**Dodatek č. 2
ke Smlouvě o dílo č. SML1028659**

1. Smluvní strany uzavřely dne 26.1.2024 Smlouvu o dílo č. SML1028659, jejímž předmětem bylo plnění podlimitní veřejné zakázky s názvem „Rekonstrukce ulice U Městských domů“ ve znění dodatku č. 1 ze dne 20.8.2024 (dále jen „**Smlouva o dílo**“).

Změnový list č. 3

Náčrt:

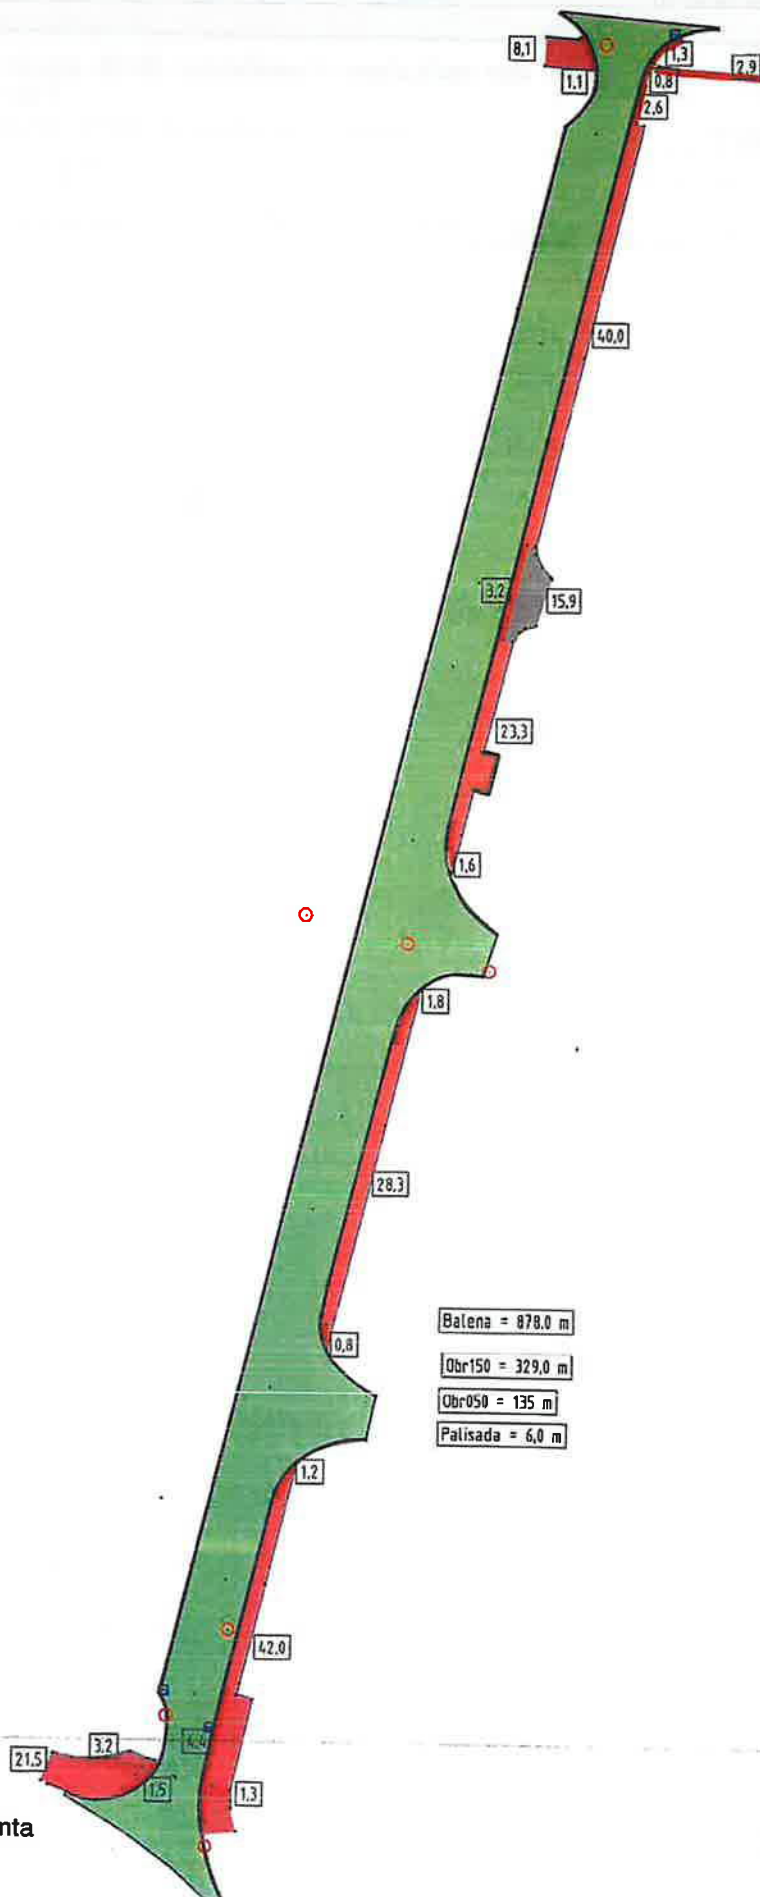
PODKLAD PRO ZPRACOVÁNÍ ROZPOČTU / OCENĚNÍ ZMĚNY	
		Název zakázky : „Rekonstrukce ulice U Městských domů“	
		Číslo zakázky : MIR 24003/LN	
Požadavek zadal :	Adrian Svoboda	Datum zadání :	07.11.2024
Zpracovává :	Stanislav Jokiel	Termín zpracování :	19.11.2024
NÁZEV ZMĚNY / ROZPOČTU :			
Změny na základě Geodetické zaměření skutečného stavu			
ZL č.6_rev0			
PŘÍČINA / DŮVOD :			
Na základě geodetického zaměření dojde k navýšení m2 asfaltových vrstev, spojovacích postřiků a délky obrub (zahradní). Výměry dle geo. Zaměření: 878m2 - Asfalty + spojovací postřik 329m - Silniční obruba (250x1000x150) 135m - Zahradní obruba (200x1000x50) Dále dojde k úpravě vstupů u č.p. 732/1, č.p. 731/3 a č.p. 730/5, z důvodu nové nivelity komunikace. U č.p. 732/1 dojde k úpravě 1. schodu z dlaždic (30x30), který bude rozebrán, dojde k uložení KG trubky o průměru 110 a následné obetonování trubky s vrácením vyjmutých dlaždic ze schodu. - 0,6 m2 U č.p. 731/3 dojde k úpravě 1. schodu, ve kterém bude doložena dlažba (0,4 m2) a bude upraven boční nájezd ve kterém je zapotřebí přizpůsobit dlažbu vůči nové komunikaci, dojde k rozebrání dlažby, přidání ŠD 4/8 a následné vrácení dlažby do nové nivelity (0,5m2). U č.p. 730/5 dojde k úpravě vstupu, kde bude zapotřebí rozebrat stávající dlažbu + 2m zahradní obruby a následná výšková úprava vstupu do nové výšky komunikace. - 5m2 Doložení nové vymývané dlažby. - 5 kusů Na základě požadavku TDS a Investorem bude provedena výměna sloupku dopravního značení (2 ks). Dále je ze strany Investora požadavek na vypracování a dodání geometrického plánu. Dále dle požadavku TDS a Investora bude provedeno ošetření spár zálivkou za studena v místě nové vozovky napojené na stávající vozovku. Tato položka není součástí SOD a tak bude naceněna jako vícepráce. - 35m Dále bylo požadováno, že bude provedeno ošetření spár zálivkou za tepla v místech stávajícího asfaltového chodníku a nové dlažby. 22,5 m + dobetonování ve starém chodníku k nové dlažbě. - 3,5m2 Nutno provést zařiznutí a zarovnání starého asf. a následné oštění spár. - 7,5m Závěr: - Navýšení m2 Asfaltů + spojovacího postřiku - Navýšení délky obrub - 14m (zahradní obruba) - Úpravy vstupů - č.p. 732/1, 731/3, 730/5 - Nová vymývaná dlažba - 5 kusů - Navýšení kusů - Sloupek dopravního značení - 2ks - Geometrický plán - Ošetření spár za studena - 35m - Ošetření spár zálivkou za tepla - 22,5 m - Betonáž 0,25 m3 - dopojení stávajícího asf. chodníku - 3,5m2

POPIS / SCHÉMA :			
4.	Postřik živичný spojovací z asfaltu v množství 0,70 kg/m2	36,10	m2
573211112	784,1+57,8=841,9 878-841,9= 36,1		
5.	Asfaltový beton vrstva podkladní ACP 16 (obalované kamenivo OKS) tl 50 mm š	36,10	m2
565135121	přes 3 m
